OGGETTO: Progetto di un impianto eolico composto da 6 aerogeneratori da 6 MW ciascuno, per una potenza totale di 36 MW e relative opere accessorie, da realizzarsi nel comune di Morcone (BN) fraz.Cuffiano, e lungo il confine dei comuni di Circello (BN) e Santa Croce del Sannio (BN) .
ID 5608–Proponente Renexia srl– Osservazioni.

Progetto di un impianto eolico composto da 6 aerogeneratori da 6 MW ciascuno, per una potenza totale di 36 MW e relative opere accessorie, da realizzarsi nel comune di Morcone (BN) fraz.Cuffiano, e lungo il confine dei comuni di Circello (BN) e Santa Croce del Sannio (BN) . **ID 5608** –Proponente Renexia srl

OGGETTO: PROGETTO DI UN IMPIANTO EOLICO COMPOSTO DA 6 AEROGENERATORI DA 6 MW CON POTENZA TOTALE DI 36 MW E RELATIVE OPERE ACCESSORIE, RICADENTE NEI COMUNI DI MORCONE E LUNGO IL CONFINE DEI COMUNI DICIRCELLO E SANTA CROCE DEL SANNIO (BN).

Contributi ed elementi conoscitivi e valutativi per le Osservazioni di cui art. 24 co. 3 D.Lgs. 152/2006

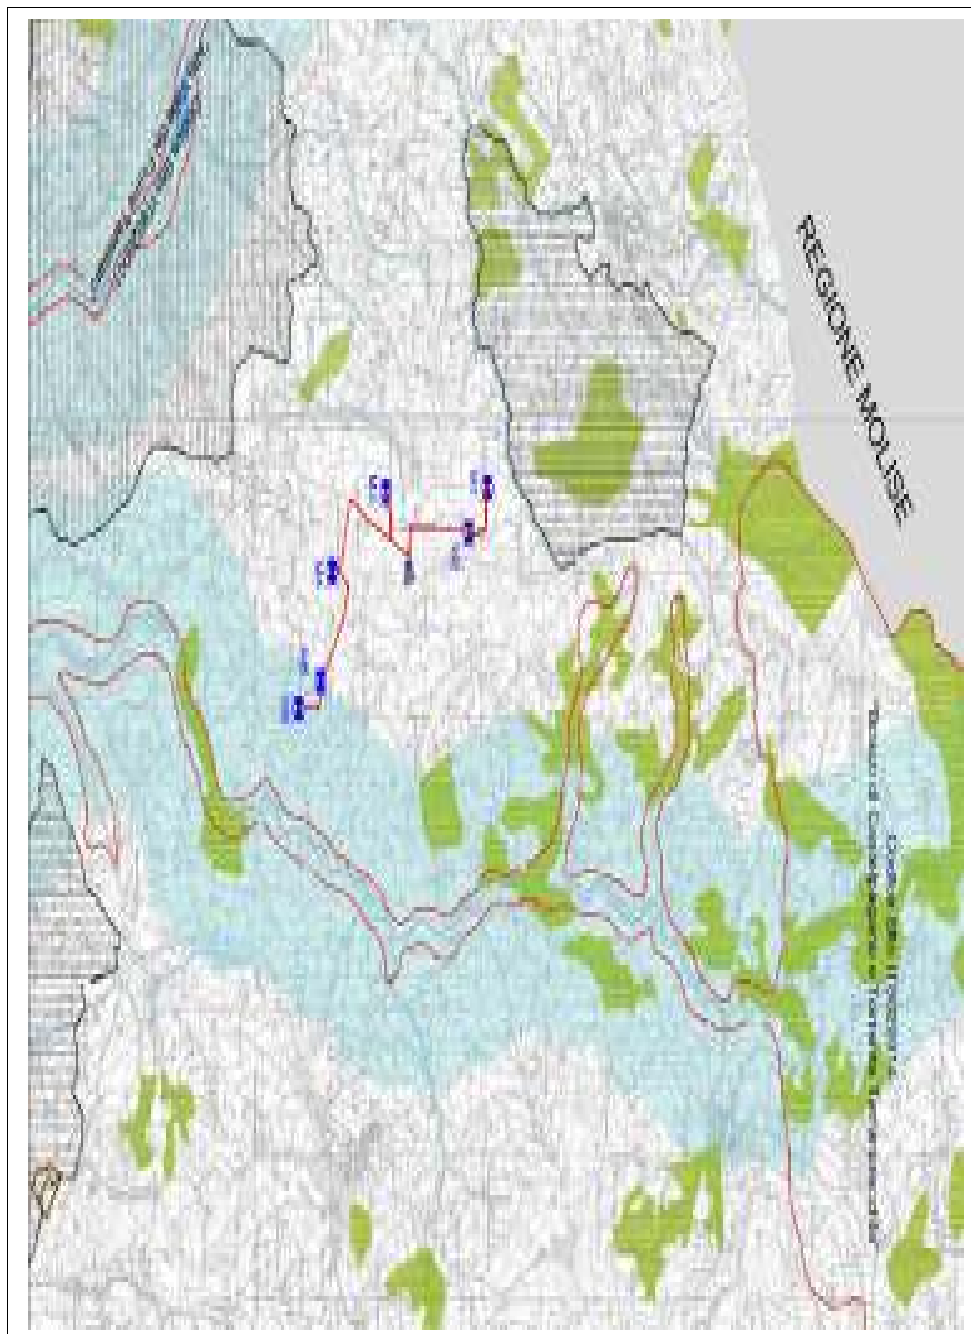
Come si evince dalla tavola REMCU –D8, di seguito riportata, i siti sono ovviamente da ritenersi in stretta correlazione tra di loro stante la loro vicinanza (meno di 1 km in linea d'aria) e per biotipi ivi presenti, inoltre si evidenzia che gli aerogeneratori M5

Carta archeologica del comune Morcone, loc. Cuffiano: sovrapposizione con l'impianto eolico proposto.

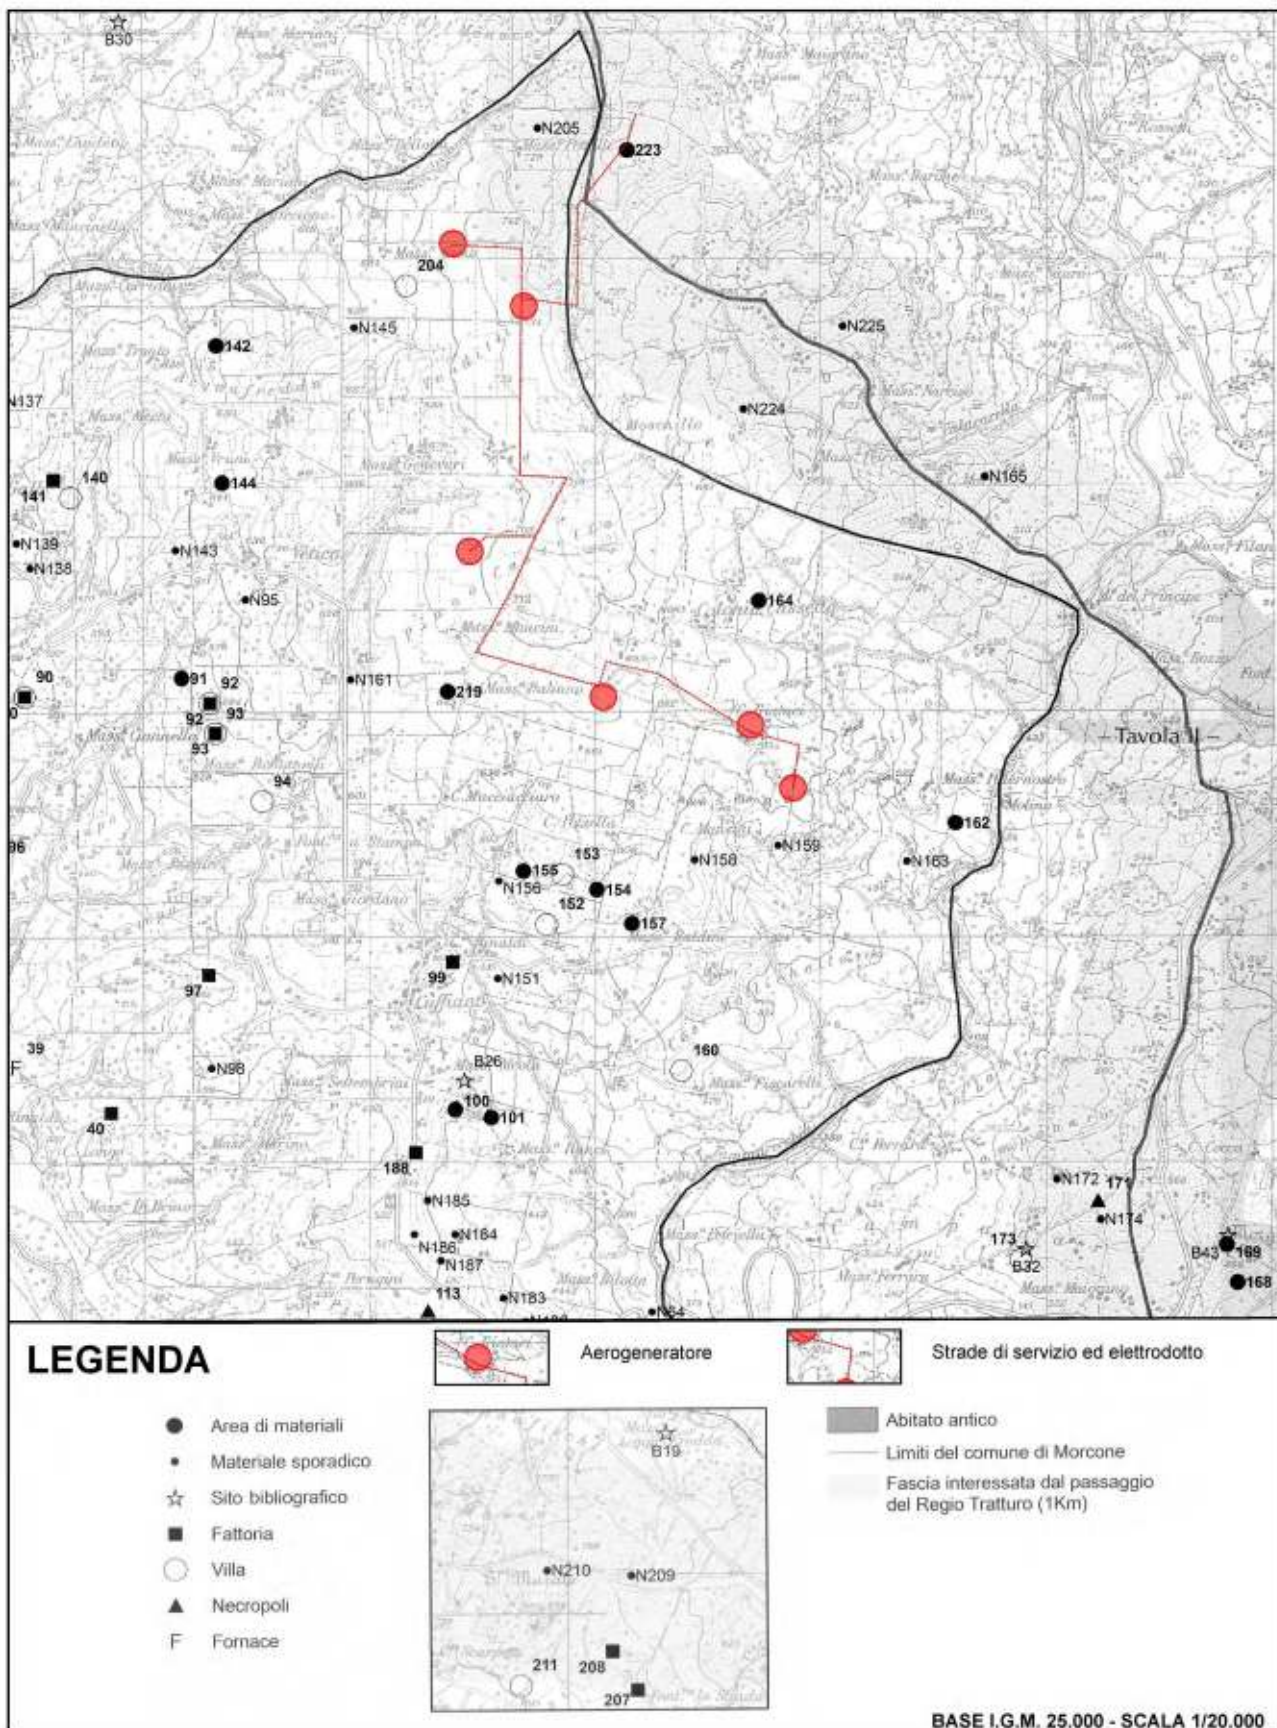
Nella mappa seguente è riportata la sovrapposizione dell'impianto eolico sulla carta archeologica del Comune di Morcone dove sono individuate le aree di materiali, i siti di materiale sporadico e bibliografici, ville, fattorie e necropoli.

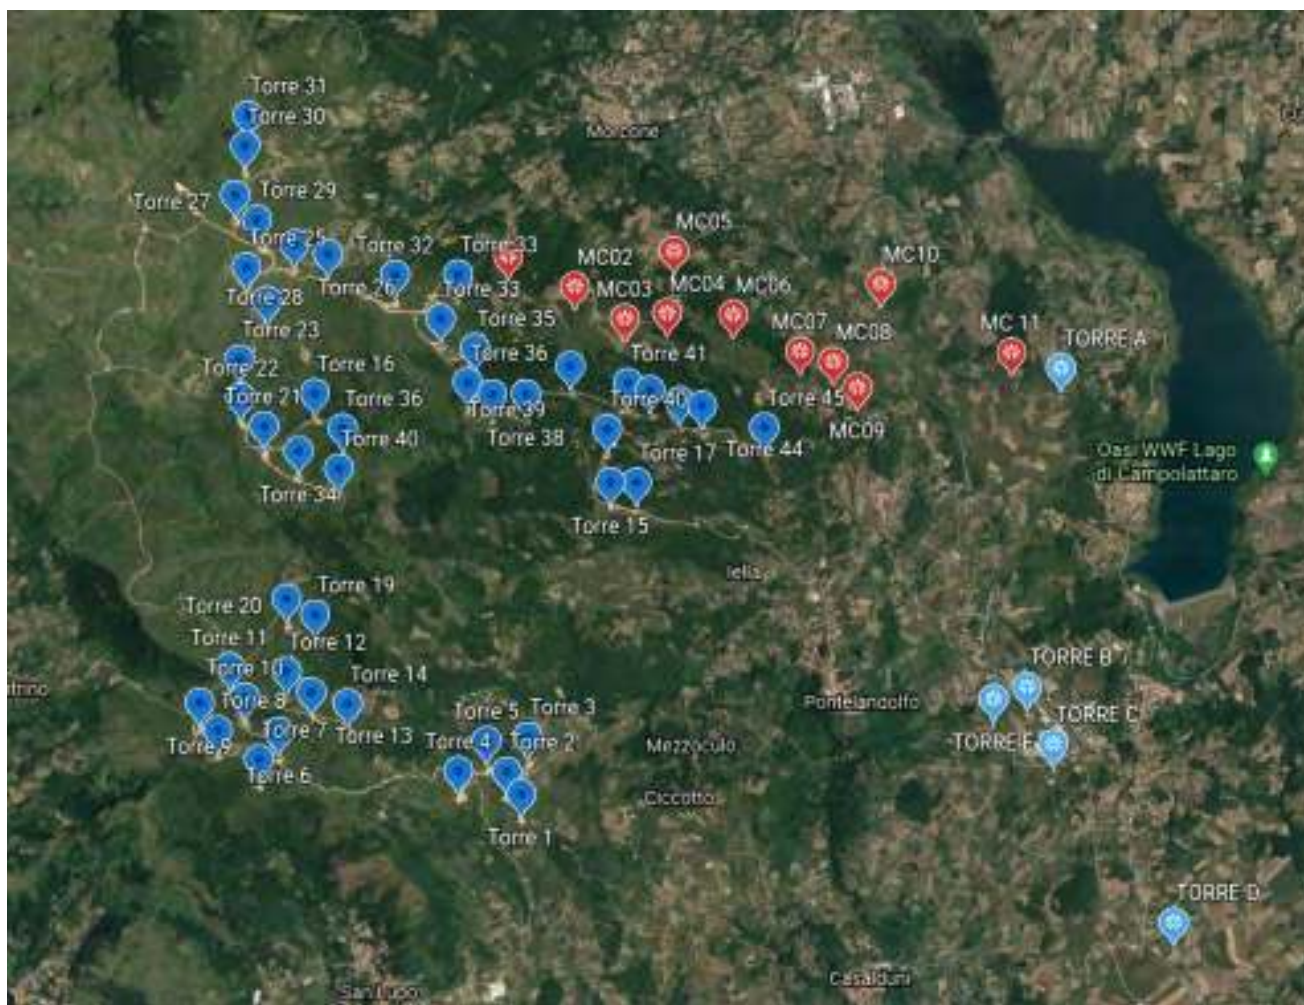
In particolare nel RMCA D2B INQUADRAMENTO TERRITORIALE SU ORTOFOTO – UBICAZIONE DI AEROGENERATORE DI PROGETTO è presente solo una foto scattata dal versante della diga di Campolattaro- zona coste verso Morcone. Da questa prospettiva non si evince la presenza del preesistente parco eolico e l'effettivo effetto selva che invece si percepisce dalla strada statale 87 direzione Bn-Morcone in prossimità di Pontelandolfo.
